TECHINFO T127

Voertuigspecifieke montage-instructie

TECHNISCHE INFO - PSA 2.2HDI 110/130/150 PUMA C

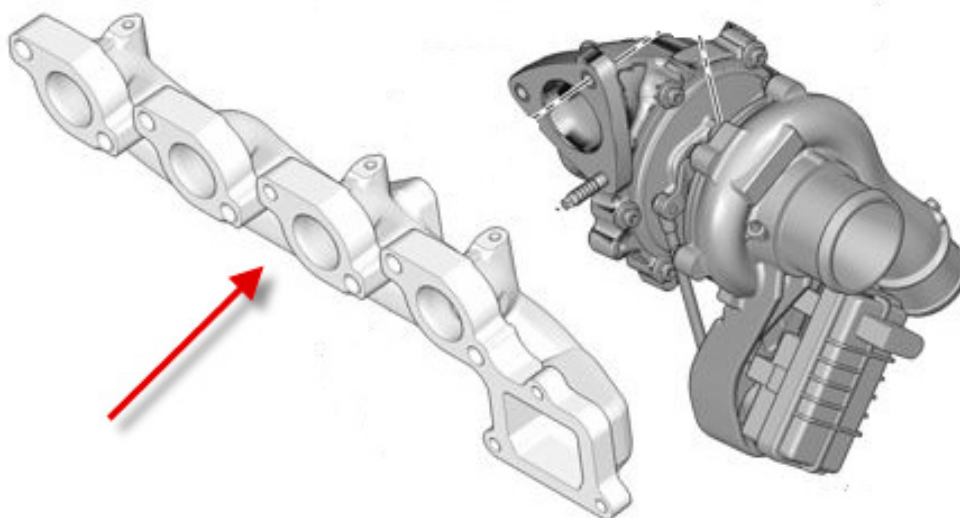
Door een aanpassing aan het uitlaat spruitstuk, in de loop van de productie van het voertuig, is ook ter hoogte van de turbo een aanpassing nodig gebleken. Hierbij zijn de boorgaten voor de bevestigingsbouten licht verplaatst.

Indien het typeplaatje van de turbo het nummer **9676934380** draagt, en het voertuig geproduceerd werd **vóór 05/2012**, dient u bij de vervanging van de turbo, eveneens het uitlaat spruitstuk te vervangen. Dit onderdeel draagt het **OE nummer 98 024 513 80** en wordt niet meegeleverd met de vervangende turbo.

INFO TECHNIQUE – PSA 2.2HDI 110/130/150 PUMA C

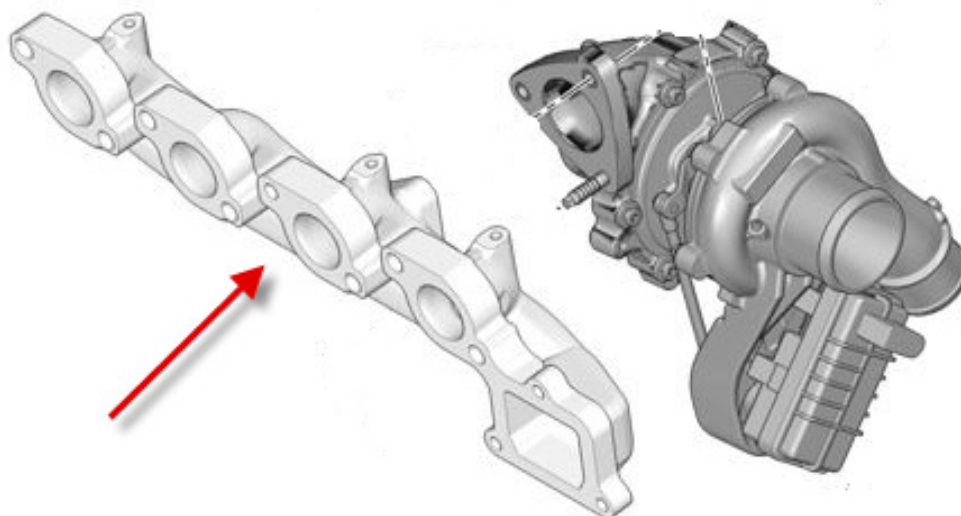
Une modification du collecteur échappement est apparue au long de la période de production du véhicule, ainsi qu'une modification au niveau du carter échappement du turbo. L'emplacement des goujons de fixation a changé.

Lorsque la plaque signalétique du turbo comporte la référence **9676934380**, et que le véhicule a été produit **avant 05/2012**, vous devrez remplacer le collecteur d'échappement en même temps que le nouveau turbo. Cette pièce porte la référence d'origine **98 024 513 80** et n'est pas fourni avec le turbocompresseur.

ТЕХНИЧЕСКА ИНФОРМАЦИЯ – PSA 2.2HDI 110/130/150 PUMA C

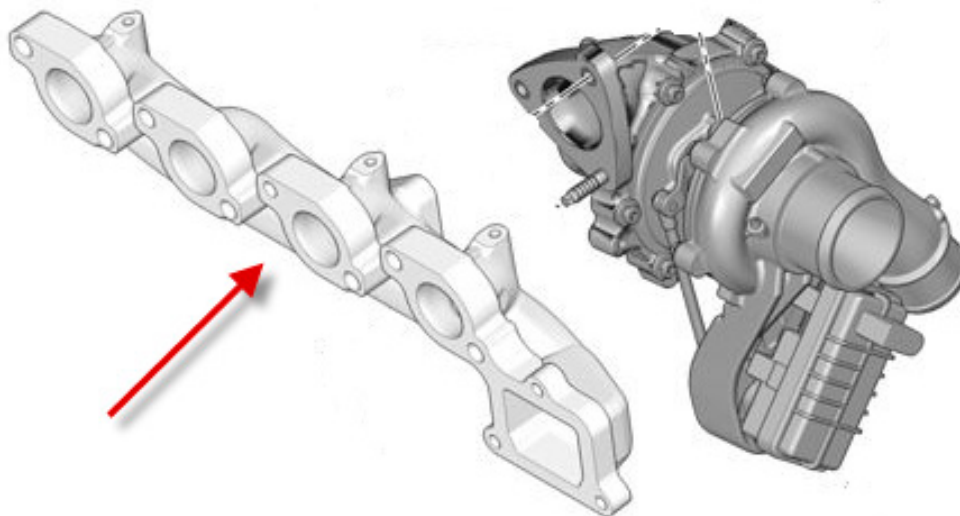
Промяната на изпускателния колектор, извършена в хода на производството на този автомобил, е наложила промяна на корпуса на турбинната спирала. Променена е монтажната позиция на шпилките.

Ако на табелката на турбото е цитиран номер на частта **9676934380**, и превозното средство е било произведено **преди 05/2012**, заедно с турбото трябва да замени и изпускателния колектор. Изпускателният колектор не е част от турбокомпресора и следва да се поръча отделно като част с PSA номер **98 024 513 80**.

INFORMATII TEHNICE – PSA 2.2HDI 110/130/150 PUMA C

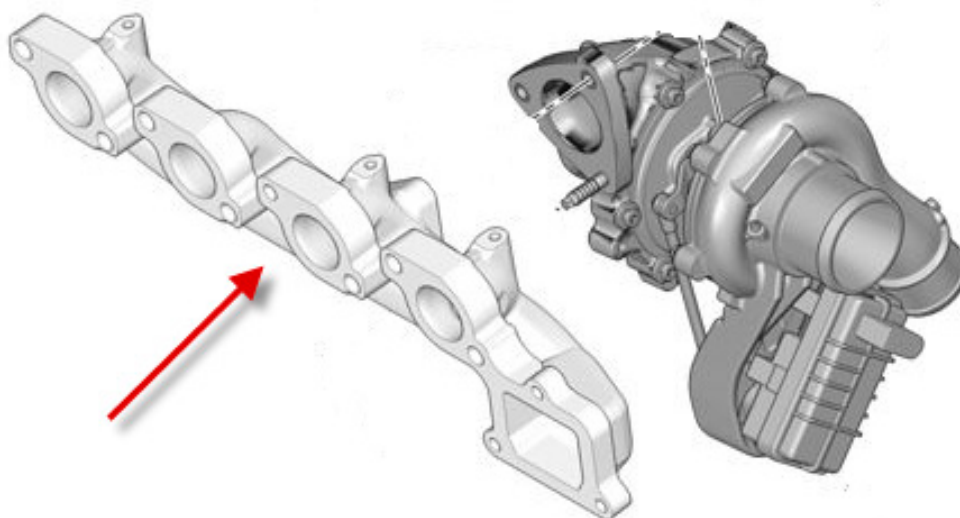
Pe parcursul duratei de productie a vehiculelor echipate cu aceste motorizari, galeria de evacuare a fost inlocuita, ceea ce a implicat o modificare a carterului turbinei acestor turbosuflante. Pozitia de fixare a prezoanelor a fost modificata.

Daca placuta de identificare a turbosuflantei mentioneaza codul de piesa **9676934380**, iar vehiculul a fost produs **inainte de 05/2012**, va trebui sa fie inlocuita si galeria de evacuare impreuna cu turbosuflanta. Aceasta piesa poate fi comandata utilizand codul OE de piesa PSA **98 024 513 80**, care NU este furnizata odata cu turbosuflanta.

TECHNICAL INFO – PSA 2.2HDI 110/130/150 PUMA C

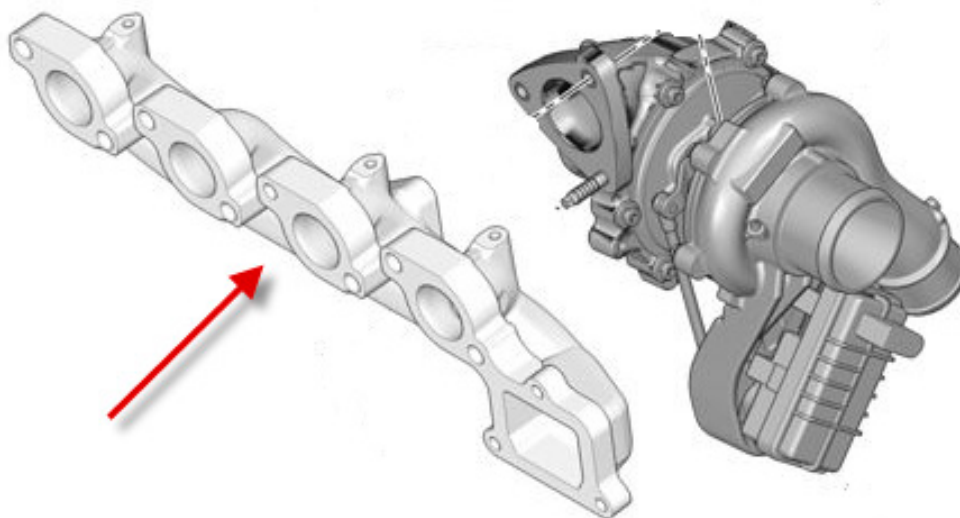
A change to the exhaust manifold has taken place in the course of production of this vehicle, which implied a change to the turbine housing of the turbo. The fitting position of the studs have changed.

If the name plate of the turbo mentions partnumber **9676934380**, and the vehicle has been produced **before 05/2012**, you will have to replace the exhaust manifold together with the turbo. This part can be ordered with the PSA part number **98 024 513 80**, which is not included with the turbocharger.
